### ITINERARIO NAPOLI - BARI RADDOPPIO TRATTA ORSARA - BOVINO

Analisi Ambientale comparativa tra Progetto Definitivo e Progetto Esecutivo

IF20 00 E ZZ RG MD0000 008 C -

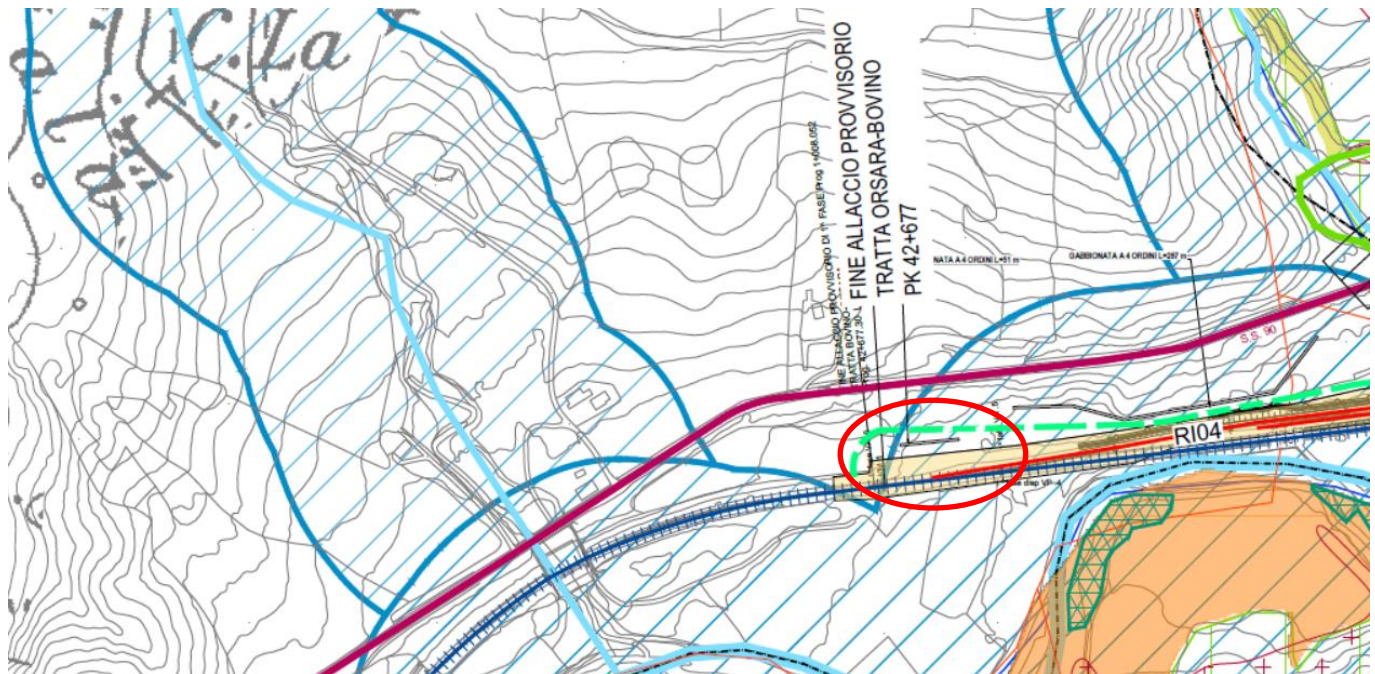
Descr. contesto:                      La modifica interessa la gabbionata a quattro ordini di altezza 4 m e lunghezza 51 m situata tra la linea ferroviaria e la SS90, parte di un intervento più vasto di stabilizzazione dei versanti.

Modifica:                      Lo sviluppo del progetto esecutivo ha portato ad eliminare la gabbionata a quattro ordini di altezza 4 m e lunghezza 51 m situata tra la linea ferroviaria e la SS90, in quanto non più necessaria nell'ambito della nuova configurazione di progetto.

Figura 5.4. Estratto tavola 620 Planimetria degli interventi di mitigazione e compensazione ambientale - tav. 2/2 del PD. In rosso sono indicate le due gabbionate oggetto di intervento di inverdimento. La gabbionata da 51 m è stata eliminata nel PE (vedasi par. precedente)

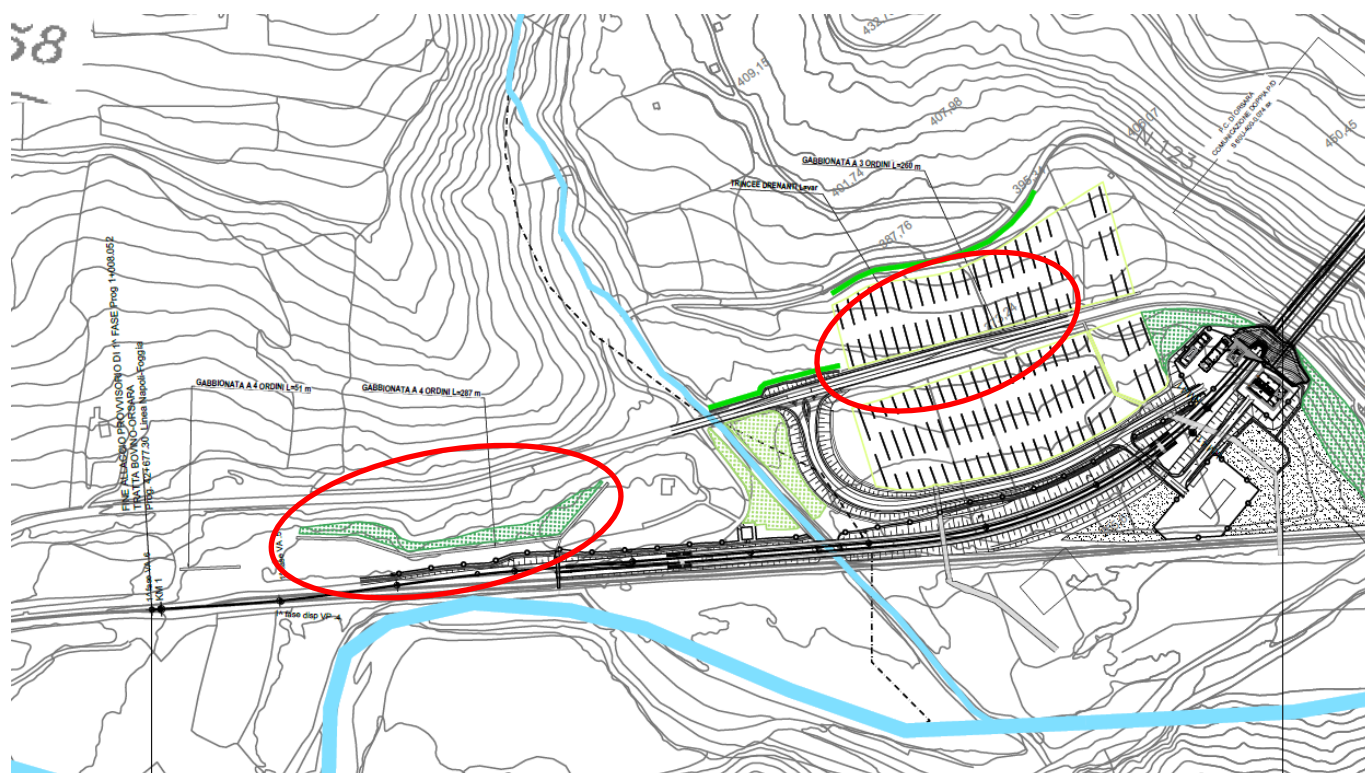
Descr. contesto: La modifica interessa le gabbionate a quattro ordini, di altezza 4 m e lunghezza rispettivamente 51 m e 287 m situate tra la linea ferroviaria e la SS90, e la gabbionata a tre ordini sul lato di lunghezza 250 m sita a monte della SS90, parte di un intervento più vasto di stabilizzazione dei versanti.

Modifica: La variazione progettuale introdotta con il Progetto Esecutivo consiste nell'inverdimento delle gabbionate mediante la realizzazione di tasche vegetate preassemblate.

Motivazione: La modifica apportata risponde all'esigenza avanzata dal MIBACT (condizione 1C) e dal comune di Montaguto di prevedere *“l'idrosemina delle gabbionate, a tre e quattro ordini, da realizzare nell'ambito 2, per un più rapido inerbimento e naturalizzazione delle stesse”*.

L'intervento comporta l'inverdimento delle due gabbionate presenti nel PE nell'area di imbocco lato Napoli (vedasi stralcio cartografico della pagina precedente).

Rispetto alla richiesta del MIBACT che indicava semplicemente inerbimento mediante idrosemina, al fine di garantire un risultato più duraturo ed efficace si è ritenuto di realizzare un intervento di rinverdimento delle gabbionate tramite la realizzazione di tasche vegetate preassemblate, inserite nello scatolare metallico del

Figura 5.7. Confronto della situazione vincolistica tra il Progetto Definitivo e il Progetto Esecutivo.

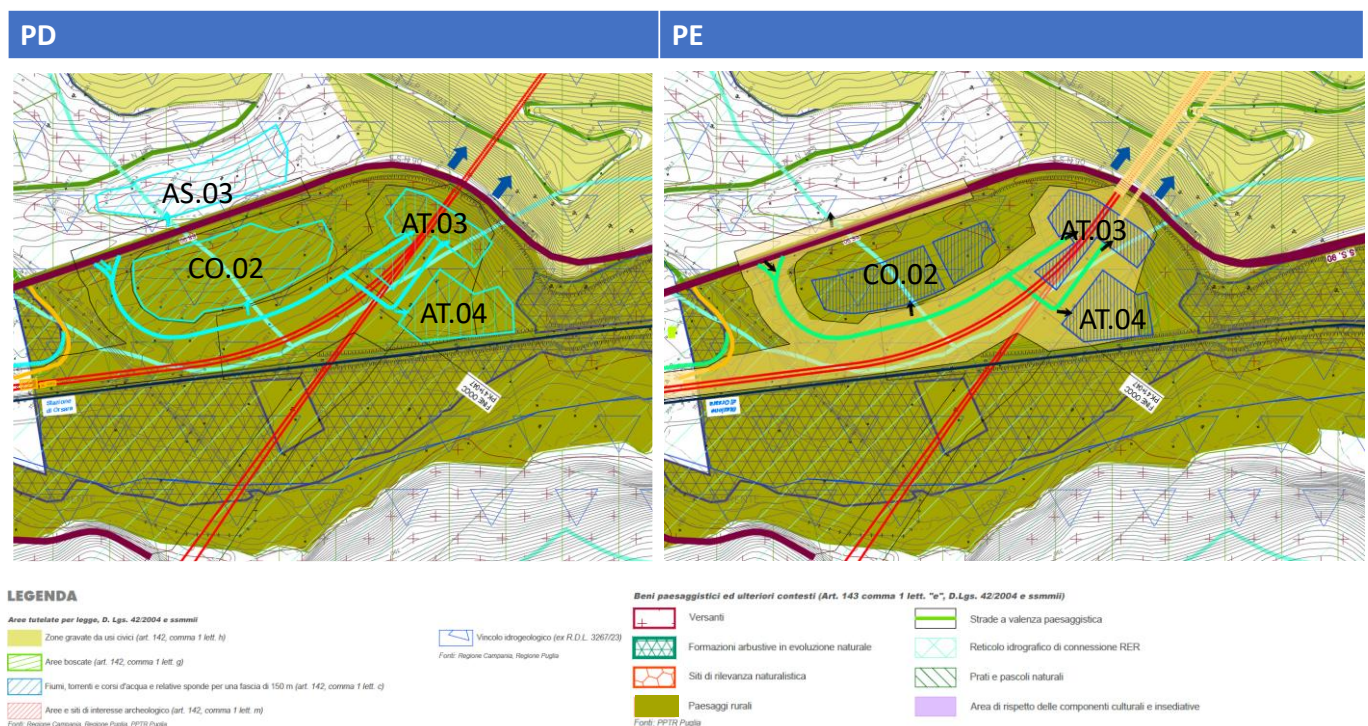
Per quanto riguarda il sistema dei vincoli e delle aree naturali protette, in base alle ricognizioni effettuate, le modifiche progettuali riducono le interferenze con il sistema vincolistico.

Figura 5.8. Modifiche apportate dal PE

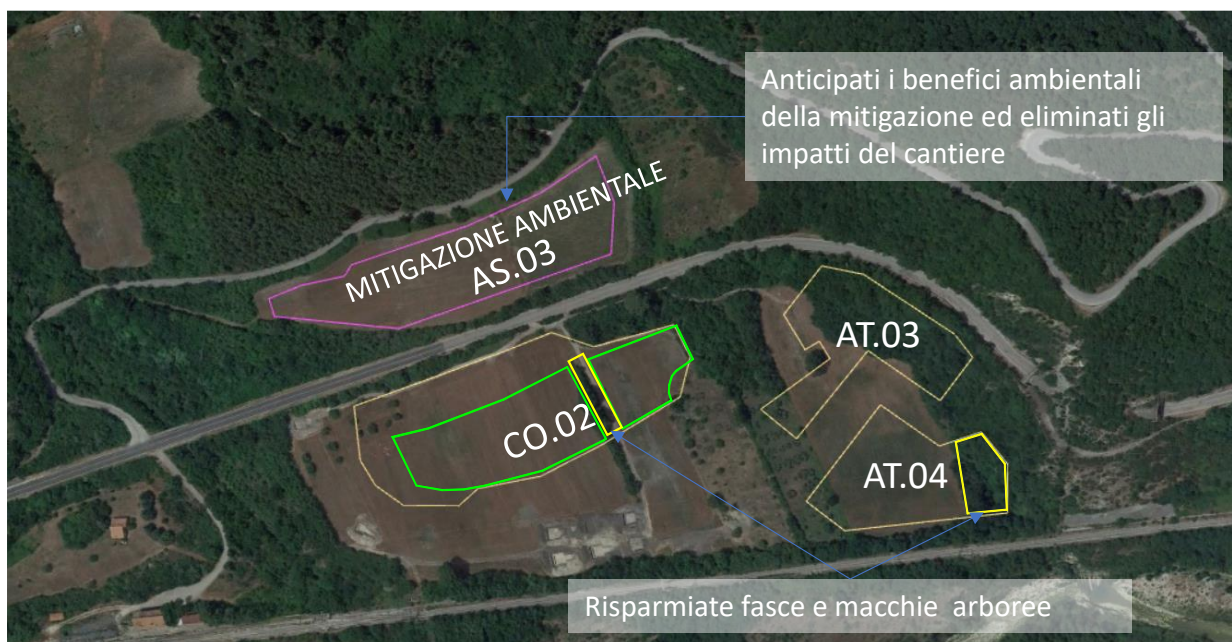
Modifica: Il Progetto Esecutivo prevede l'eliminazione dell'area di cantiere AS.03 e la riduzione delle aree di cantiere AT.04 e CO.02.

L'eliminazione dell'area AS.03 in cui viene invece anticipata la mitigazione ambientale prevista dal Progetto Definitivo apporta certamente benefici rispetto alla componente, venendosi inoltre annullati gli impatti di cantiere (rumore, polveri ed occupazione di suolo).

D'altra parte il mantenimento della fascia vegetata in CO.02 garantisce la funzionalità del corridoio ecologico tra le due aree agricole, mentre in AT.04 viene risparmiata una macchia arborea.

**Figura 5.9 Confronto tra i cantieri di PD e PE nel sistema dei vincoli (lato Bari)**

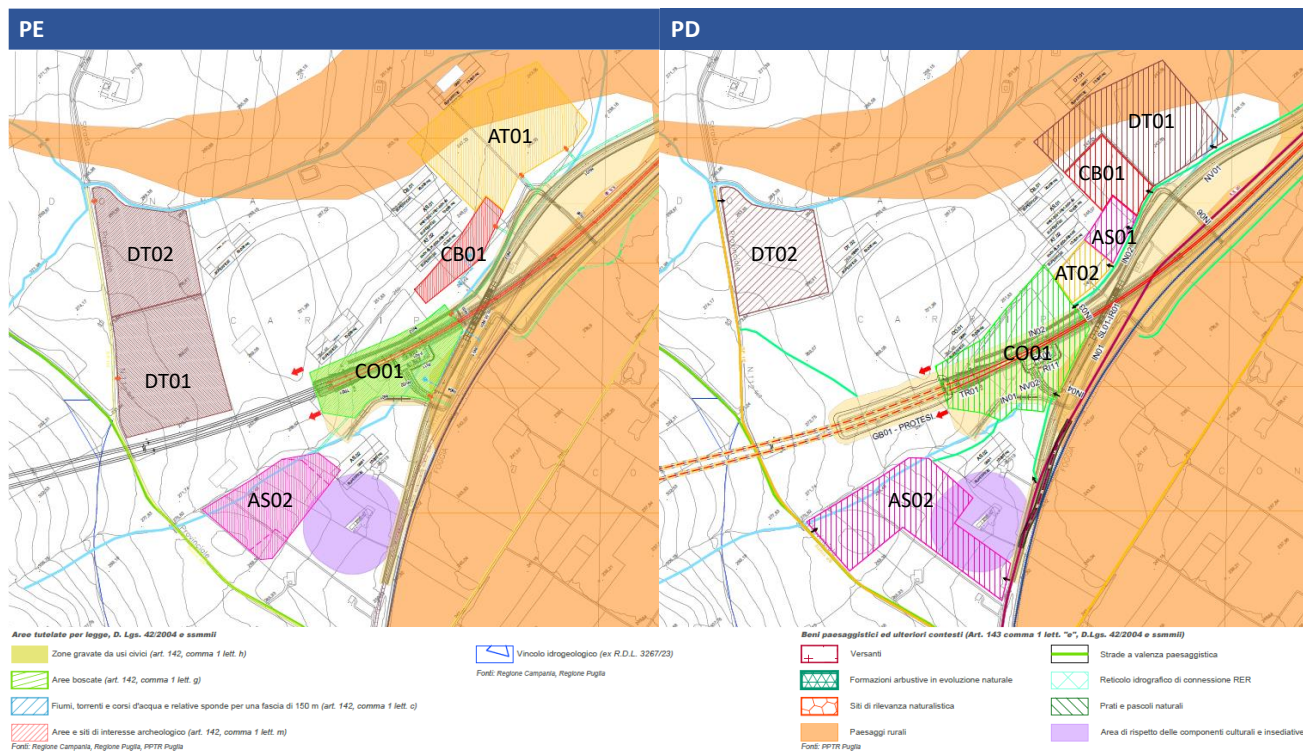
Il contesto interessato dalla prescrizione in esame si riferisce sia ai cantieri lato Bari che ai cantieri lato Napoli. Nello specifico vengono riportate, in forma tabellare, tutte le modifiche apportate alle aree di cantiere in rapporto al sistema vincolistico al fine di dimostrare l'assenza di impatti significativi.

La riorganizzazione è stata rivista nel suo complesso poiché alcune aree sono state ridotte, altre sono aumentate, alcune ricollocate e di alcune è stata modificata la destinazione d'uso. In ogni caso, le modifiche garantiscono la riduzione complessiva di superficie prevista dal capitolato, andando inoltre a ridurre le occupazioni di aree soggette a diverse tipologie di vincoli (vedi Tabella 5.6).
